UITSLAGBRIEF CONCEPTAANVRAAG

Datum 30 september 2022
Kenmerk Z2022-0003523
OLO 7132189
Behandeld door 5.1.2.e 5.1.2.e @amsterdam.nl
Bijlage -
Kopie aan -
Onderwerp uitkomst conceptaanvraag omgevingsvergunning

Op 16 juli 2022 vroeg u de 5.1.2.e een vooroverleg (conceptaanvraag omgevingsvergunning) aan voor het realiseren van 2 dakopbouwen op de locatie 5.1.2.e -326 in Amsterdam. Naar aanleiding van dat verzoek delen wij u het volgende mede.

5 oppervlakte dakopbouw is de 1/2 vd grootst oorspronkelijk onderliggende bouwlaag

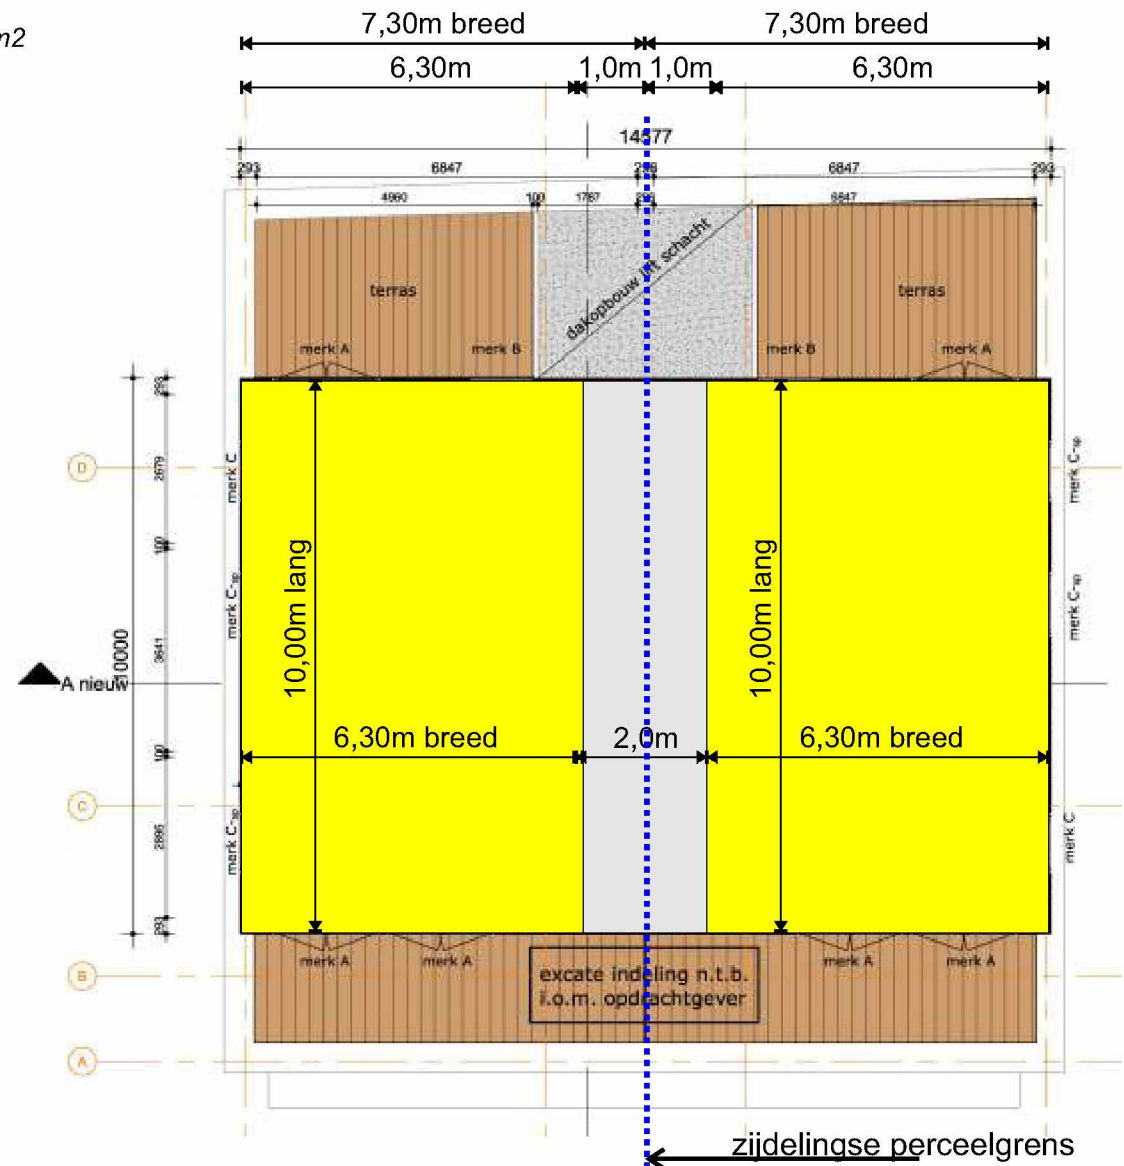
Het project voldoet niet aan punt 5 en 6.

- 4. De dakopbouw, dakuitbouw of daktoegang voldoet aan de achterzijde aan de 45°-regel;
- 5. Het oppervlak van de dakopbouw, dakuitbouw of daktoegang bedraagt maximaal 1/2 van het oppervlak van de grootste oorspronkelijke, onderliggende bouwlaag;

- 6. De dakopbouw, dakuitbouw of daktoegang wordt aan één zijde gerealiseerd op minimaal 1 aaneengesloten meter afstand ten opzichte van de zijdelingse perceelsgrens;

Lengte dakopbouw Vooroverleg= 10.000mm

Max oppervlakte grootst onderliggende bouwlaag~18.000mm x 15.000mm=270m²

Dus de helft = 135m² en dus 67,5m² per dakopbouw.

Met de breedte komen we uit op ongeveer 6,3m. (zie schets hiernaast).

10 x 6,3 = 63m² < 67,5 m² **DUS VOLDOET**

6 De dakopbouw wordt aan één zijde gerealiseerd op minimaal 1 aaneengesloten meter afstand ten opzichte van de zijdelingse perceelsgrens.

A/ beide volumes 1 meter van zijdelingse perceelsgrens:
oppervlakte volumes is 63m²
